MARKT NANDLSTADT

Niederschrift

Sitzung des Marktgemeinderates

Bebauungsplan Nr. 24 „Moosburger Straße“ mit integriertem Grünordnungsplan

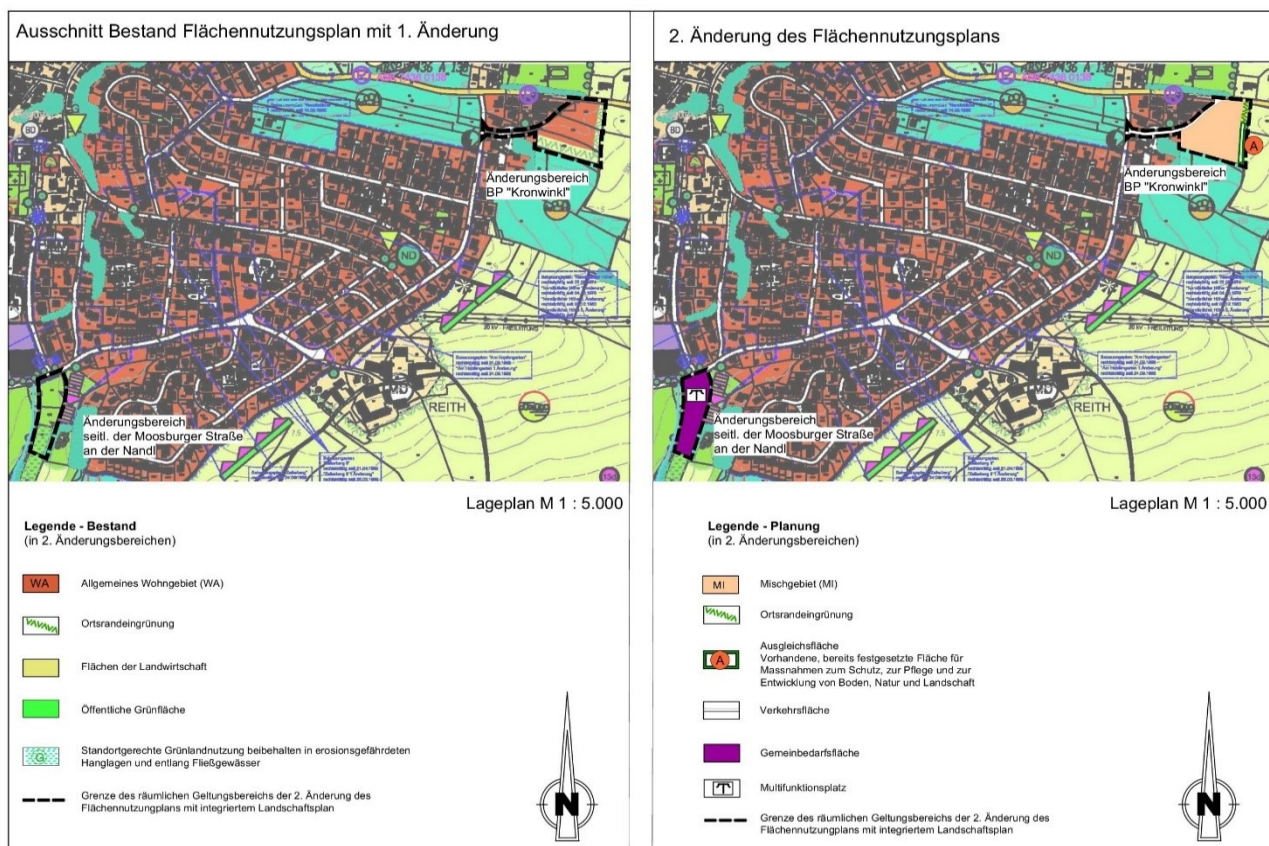
Josef Penger, Lindenstraße 7, mit Schreiben vom 05.04.2022

- 1) Ein sicherer Bürgersteig ist bereits entlang der Moosburger Straße vorhanden. Gegenwärtig beginnt der zweiseitige Fußweg entlang der Moosburger Straße mit der Einmündung der „Am Zeilerberg“-Straße in die Moosburger Straße. Die bereits bestehenden Gebäude mit den Hausnummern 6 und 8 (Parzellen 940/4 und 940/5 Gemarkung Baumgarten), verfügen jedoch ebenfalls über keinen Bürgersteig.
Ein nicht durchgängiger, kurzer Fußweg würde die Fußgänger zum wiederholten Überqueren der Straße drängen und daher die Verkehrssicherheit nicht erhöhen.

Marktrat Stöckeler fügt zum Beschluss an, dass er diesen für zu kurzfristig halte. Man müsse sich auch für die Zukunft die Möglichkeit des Ausbaus eines durchgängigen Gehwegs auf dieser Straßenseite offenhalten.

**Aufgrund der dargelegten Punkte und unter Abwägung aller relevanten Aspekte, entscheidet sich der Marktrat gegen die Aufnahme eines zweiseitigen Bürgersteiges innerhalb des Geltungsbereichs der vorliegenden Bebauungsplanung.
Eine Änderung der Planung ist dadurch nicht erforderlich.**

6.	Aufstellung eines Bebauungsplanes "Kronwinkl" auf den Flur-Nummern 972/2, 972/3, 972/6 und 973/11 der Gemarkung Baumgarten
-----------	--

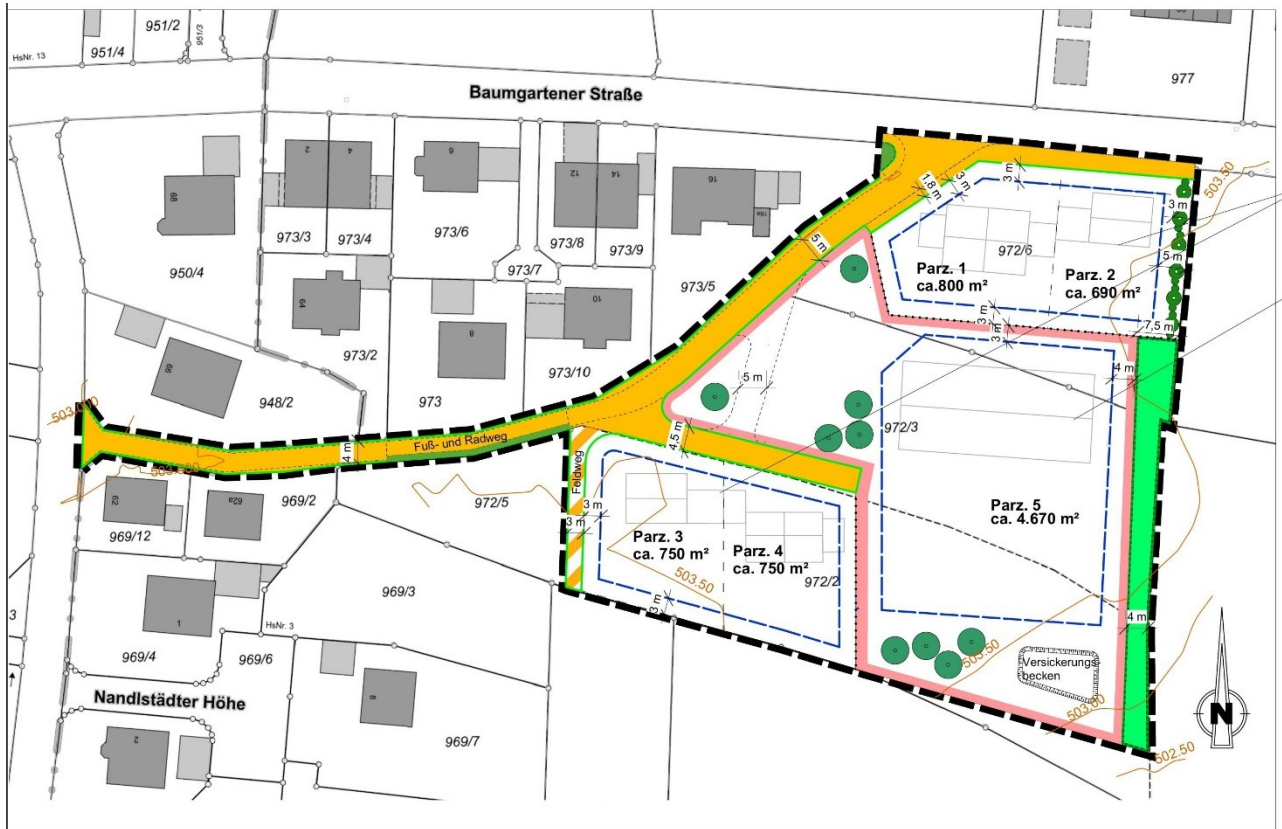
Die Zubringerstraße mit einer Breite von 4m bis zum Anwesen Birkner, Fl.-Nr. 973/2, Gemarkung Baumgarten (Fahrrecht bis zu seinem Grundstück) ist wie vorhanden zu belassen. Die ab der Einfahrt letzten noch vorhandenen ca. 30 m sind als Geh- und Radweg mit einer Breite von 2,50m auszubauen. Die Haupteinschließung bzw. Zu- und Abfahrt des PKW-Verkehrs soll über die Baumgartner Straße erfolgen. Die Parkplatzanlage entfällt, eine Wendemöglichkeit soll erstellt werden. Für eine möglicherweise später zu errichtende öffentliche Einrichtung stellt dies vorsorglich bereits die verkehrssicherste Lösung dar. Die Errichtung einer Spielstraße wäre dann sinnvoll, wenn weitere aufwändigere bauliche Maßnahmen (z.B. Poller) errichtet werden und zu dem der Verkehrsfluss minimiert werden soll. Dies steht jedoch in Konflikt mit einer neu zu errichtenden öffentlichen Einrichtung und ist daher deplatziert.

Bauamtsleiter Pichlmaier erläutert die derzeitige Planung. Auf Nachfrage von Marktrat Mayer bestätigt er, dass eine Weiterführung des Gehwegs entlang der Gemeinbedarfsfläche möglich wäre. Marktrat Unger betrachtet es als Fehler, das Baugebiet nicht von zwei Seiten zu erschließen und äußert deutliche Bedenken gegen die aktuelle Planung.

Marktrat Schraner hingegen sieht bei einer zweiseitigen Erschließung die Gefahr des Missbrauchs der Straße „Nandlstädter Höhe“ (Anmerkung: tatsächlich Stichstraße zur Moosburger Straße) als Durchgangsstraße.

Marktrat Nocker bittet, am Ende des Fahrwegs in der Straße „Nandlstädter Höhe“ (Anmerkung: tatsächlich Stichstraße zur Moosburger Straße) versetzbare Poller für evtl. Notfälle und Rettungseinsätze vorzusehen (z. B. für Feuerwehr, Rettungsfahrzeuge etc.).

Der vorliegende Entwurf des Bebauungsplanes „Kronwinkl“ wird gebilligt. Die Verwaltung wird beauftragt die Auslegung/Beteiligung der Öffentlichkeit gemäß § 3 Abs. 1 BauGB und die Beteiligung der Behörden und Träger öffentlicher Belange an der Bauleitplanung nach § 4 Abs 1 BauGB nach durchzuführen.

| 8. | 2. Änderung des Bebauungsplanes "Baumgarten Nord-West" |

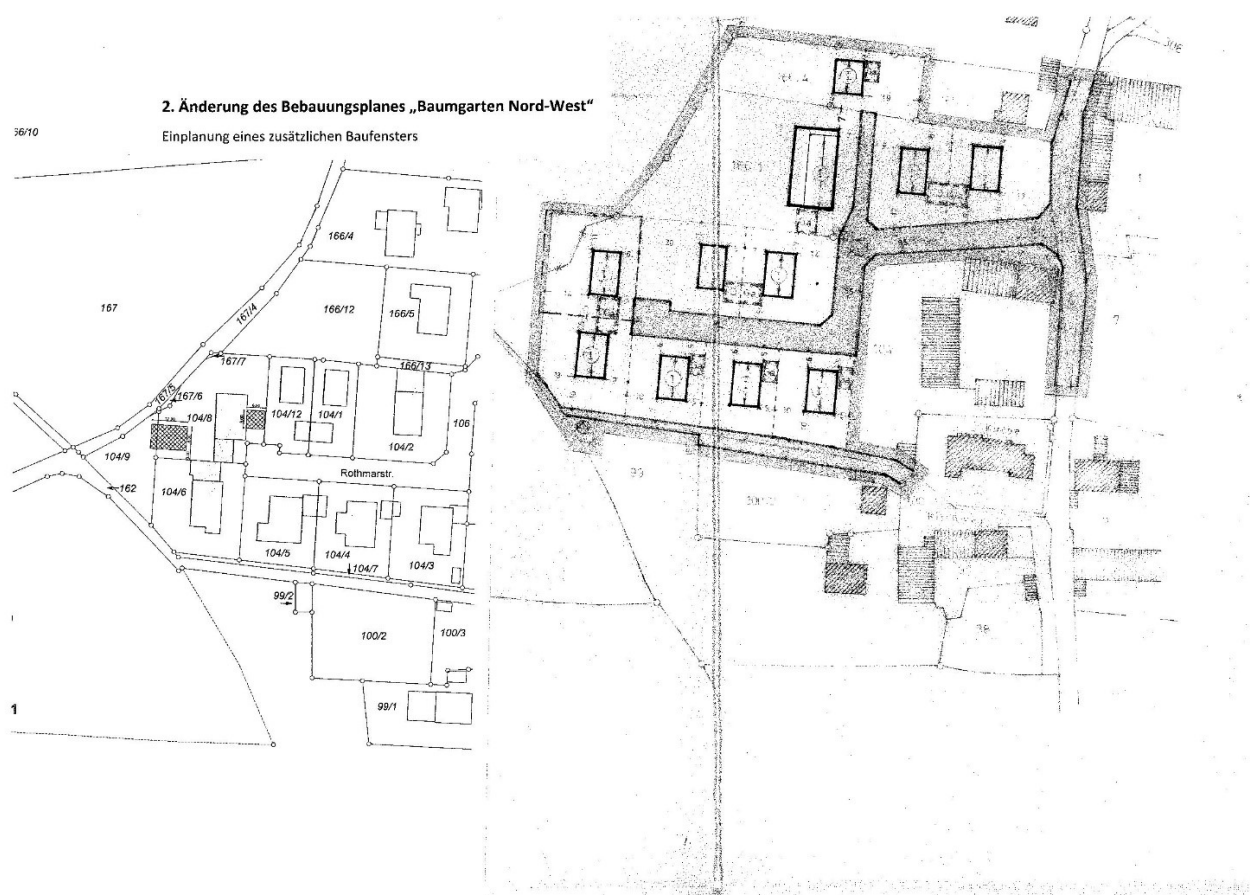
Mit der 1. Änderung wurden zwei weitere Baufenster im vorhandenen Umrissgebiet eingeplant. Mit Antrag von 04.04.2022 wurde auf einer anderen Parzelle ebenfalls der Antrag zur Einplanung eines weiteren Baufensters gestellt. Die Verwaltung schlägt vor auch hier im Sinne der Gleichbe-

rectigung die Einplanung in Verbindung mit einer Wanderhöhung zuzulassen und die 2. Änderung zu beschließen. Ein entsprechender Städtebaulicher Vertrag wird abgeschlossen.

Der Marktgemeinderat beschließt die Aufstellung der 2. Änderung des Bebauungsplanes „Baumgarten Nord-West“ wie vorgestellt.
